COMUNE DI SESTU

VARIANTE SOSTANZIALE AL PIANO URBANISTICO COMUNALE

Relazione illustrativa della revisione della variante

Revisione n°
01

Figura 7: Stralcio Zonizzazione Aggregato Urbano - Situazione di Variante adottata con DCC n.37/2022

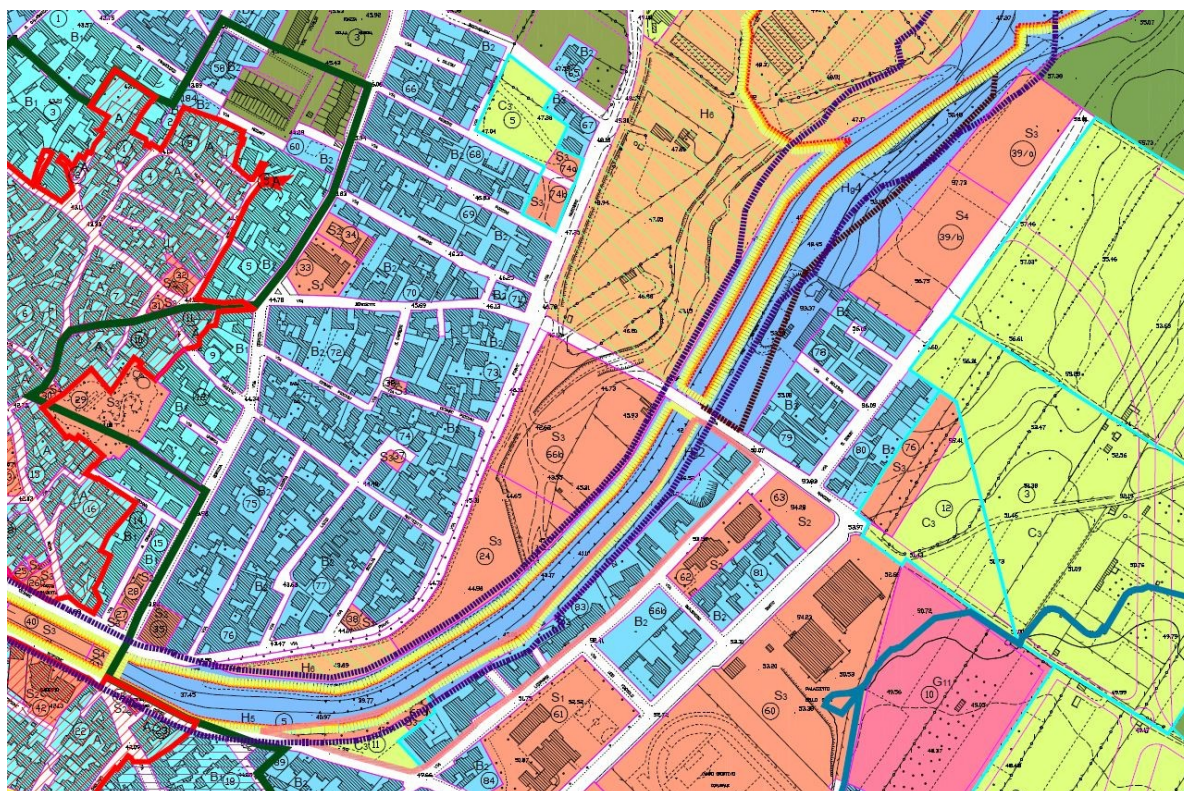
Inoltre, mediante questa variante il tassello 24 veniva modificato in “S3” – *Aree per spazi e verde pubblico attrezzati*, mentre il tassello 39 di superficie pari a 15.327,12 mq posto lungo la Via Dessi, veniva suddiviso in 39/a, con destinazione “S3” di mq 6.327,12 e in 39/b con destinazione “S4” di mq 9.000,00 senza modificare nel complesso gli standard di Zona S.

Figura 8: Variazione tasselli 24, 39 e 66b come da emissione della variante in esame

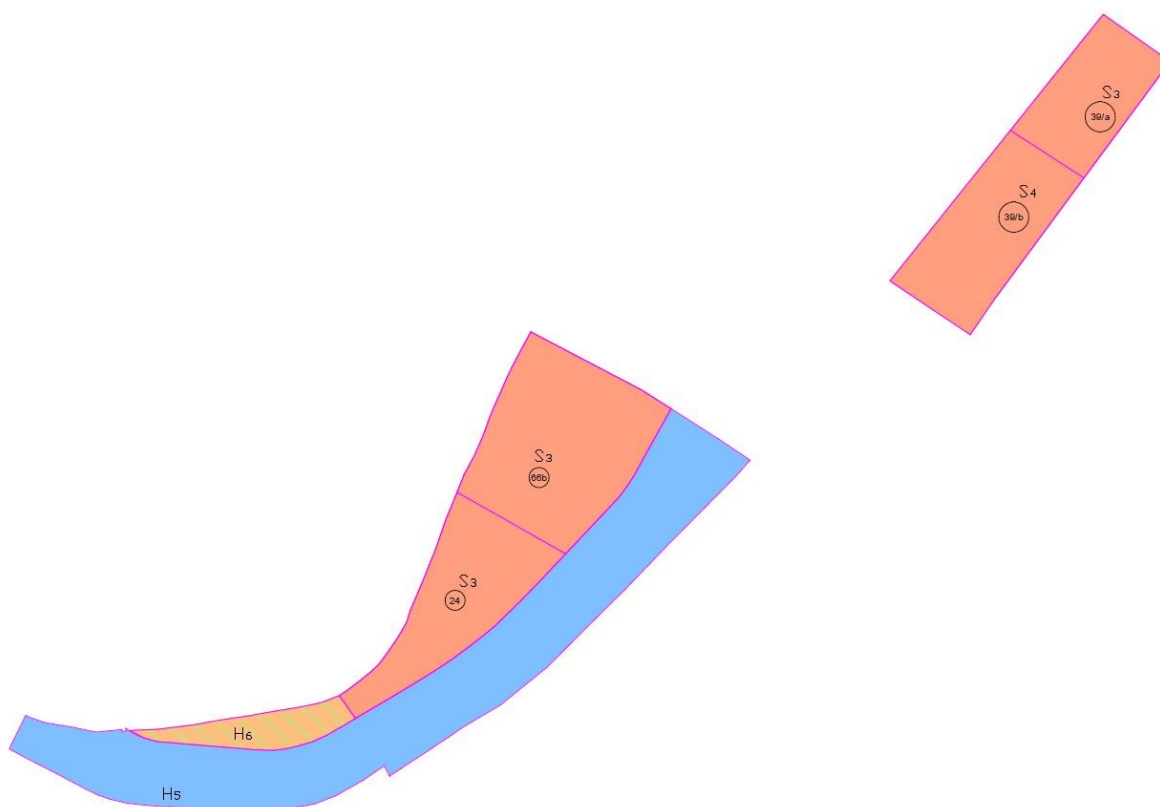
Nell'elaborato *Stralcio Relazione – tabella Standard* veniva dato atto che, per mero errore materiale, le superfici dei tasselli 24 e 66b nella tabella N°10/a - *Aree standard*, di cui alla Deliberazione di Consiglio Comunale n. 70 del 28.12.2021, risultano invertite e pertanto, a seguito della rettifica dell'errore rilevato, le superfici risultano: tassello 24 s=9.000,00 e 66b s=13.547,26.

Zone S		
Nr.	Tipo	sup (mq)
...
24	S3	9.000,00
...
39a	S3	6.327,12
39b	S4	9.000,00
...
66b	S3	13.547,26

Figura 10: Stralcio Elaborato grafico *E - Dettaglio modifica areali*

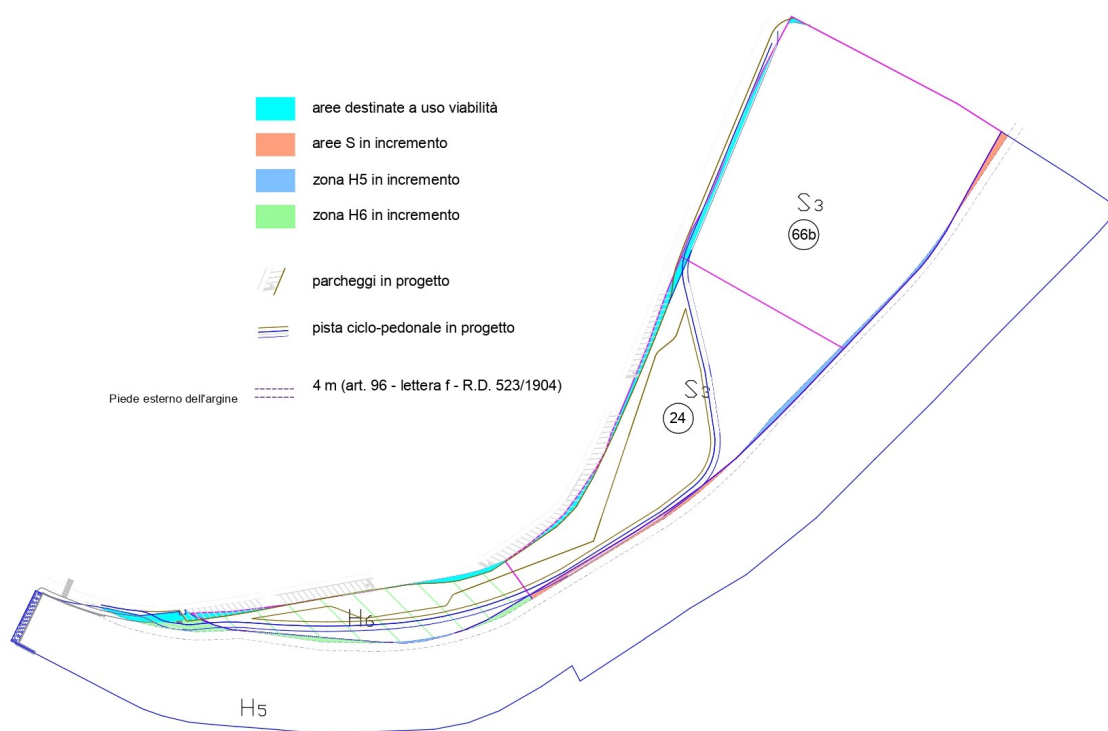
Gli elaborati progettuali evidenziano inoltre le fasce di rispetto ai sensi del Regio Decreto 523/1904 valutate dal piede esterno dell'argine, come risultante da rilievo topografico di progetto. In particolare si osserva, dalla sovrapposizione delle superfici dei tasselli interessati con la fascia di rispetto dei 4 metri, che la stessa risulta insistere in alcuni tratti all'interno degli stessi tasselli. Poiché le aree standard S sono destinate alla fruizione pubblica esse devono essere completamente accessibili, come esplicitato nel sopracitato parere RAS; si ritiene pertanto opportuno procedere alla modifica delle perimetrazioni delle aree interessate al fine di sottrarre sia le aree derivanti dall'intersezione dei perimetri dei tasselli in esame con la linea delimitante la fascia di rispetto dei 4 metri per accorpate tali aree all'adiacente sottozona H5 di rispetto fluviale, sia le aree destinate a viabilità, ridefinendo di conseguenza i perimetri degli areali interessati.

L'elaborato grafico *E – Dettaglio modifica areali*, cui si rimanda per una migliore comprensione, esplica nel dettaglio tale modifica dei tasselli come derivante dalla sovrapposizione del progetto di fattibilità tecnica - economica del *parco fluviale*.

Figura 11: Variazione areali come da revisione 01 della variante in esame

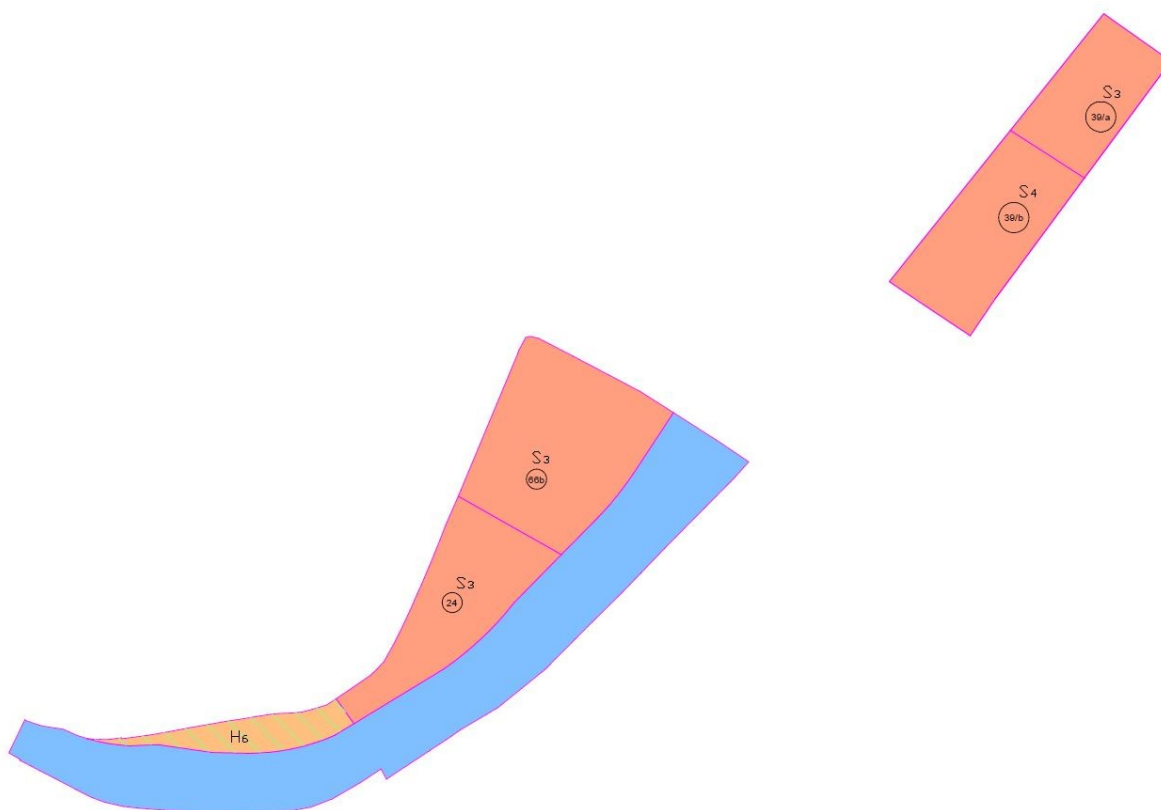
La nuova disposizione dei posti auto genera un aumento della superficie destinata a viabilità. Poiché la sede stradale comprende, oltre alla carreggiata, anche le fasce di pertinenza, ovvero banchine, marciapiedi e piste e il progetto del *parco fluviale* propone la realizzazione di una piazza lineare che si sviluppa lungo la pubblica via, si ritiene opportuno e cautelativo dal punto di vista del calcolo degli

standard urbanistici, destinare a uso viabilità anche i tratti della nuova pista ciclo pedonale che risultano adiacenti alla carreggiata stradale.

Zone S		
Nr.	Tipo	sup (mq)
...
24	S3	8.790,44
...
39a	S3	6.327,12
39b	S4	9.000,00
...
66b	S3	13.284,07
